大型バスのかじ取り装置のリコールについて

リコール届出番号3551

平成27年4月14日、UDトラックス株式会社に車両を供給している三菱ふそうトラック・バス株式会社が下記のリコールを国土交通省に届出しました。

改善箇所説明図

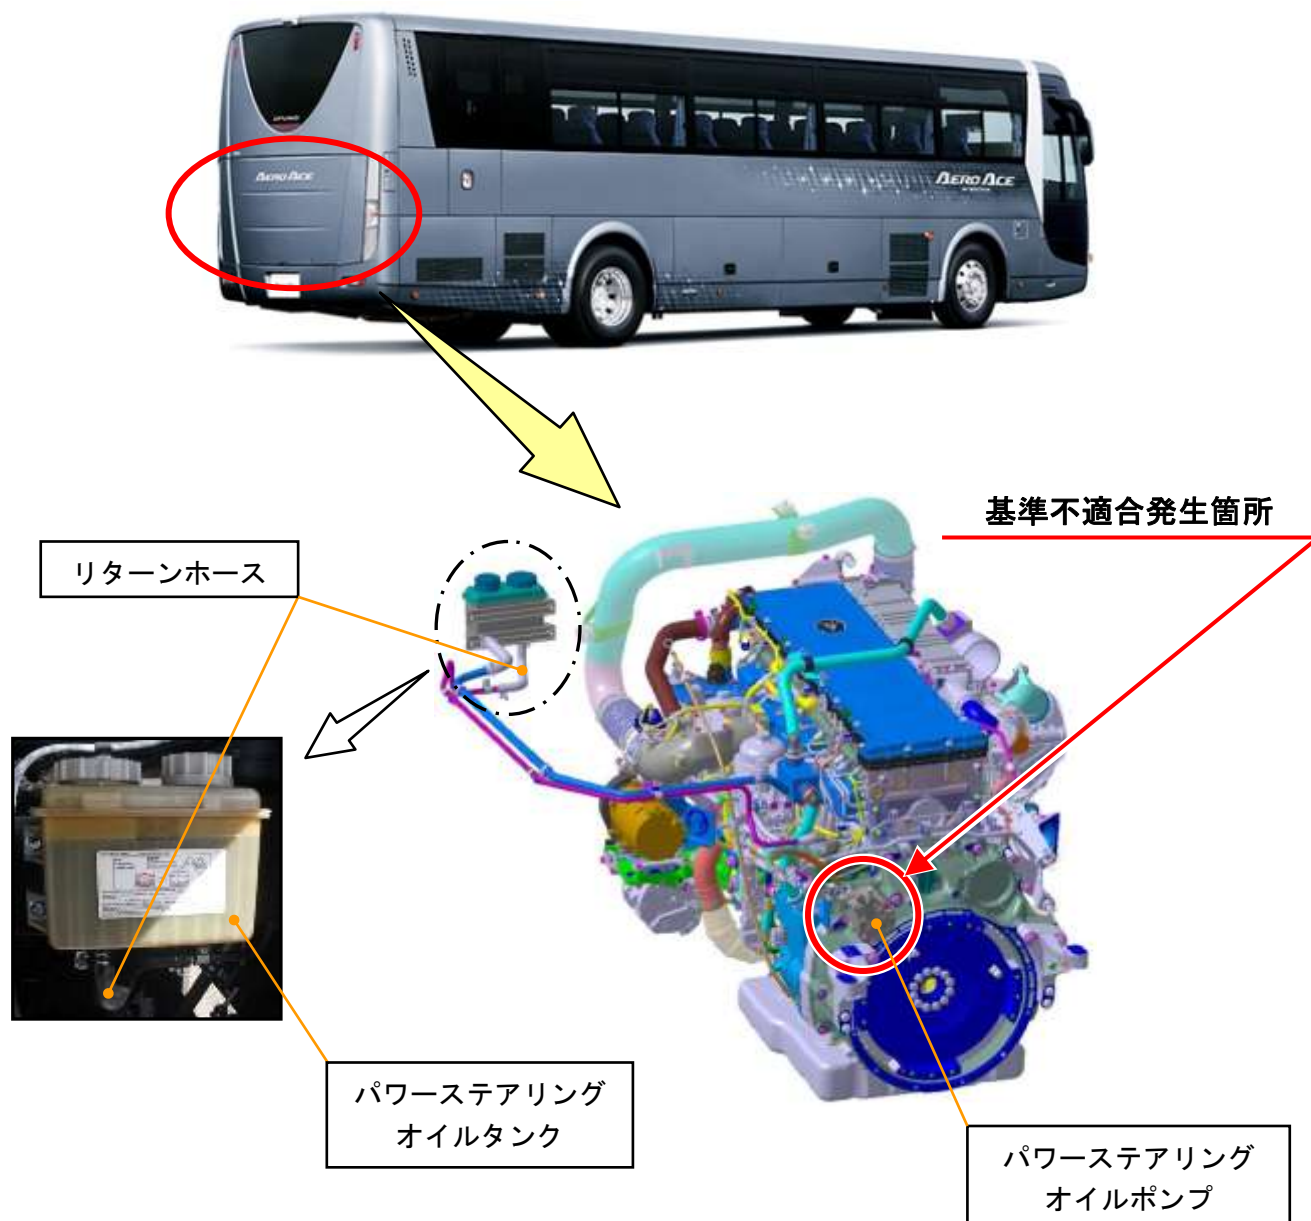
大型観光バスにおいて、パワーステアリングオイルポンプの吐出量のバラツキにより、オイルの温度がリターンホースの耐熱温度を超えるものがある。そのため、そのままの状態で使用を続けると、リターンホースがパワーステアリングオイルタンクから外れてオイルが漏れ、操舵力が增大するおそれがある。

走行距離が 10 万 km 以上の車両は、パワーステアリングオイルタンクの色を点検し、パワーステアリングオイルポンプに問題があると判断された場合は、パワーステアリングオイルポンプ、タンク、ホース一式を対策品に交換する。

また、登録後 1 年以内または走行距離が 10 万 km 未満の車両は、パワーステアリングオイルタンクの色変化が少なくパワーステアリングオイルポンプの良否判断が困難であるため、パワーステアリングオイルタンクの色点検を行わずにパワーステアリングオイルポンプ、タンク、ホース一式を対策品に交換する。
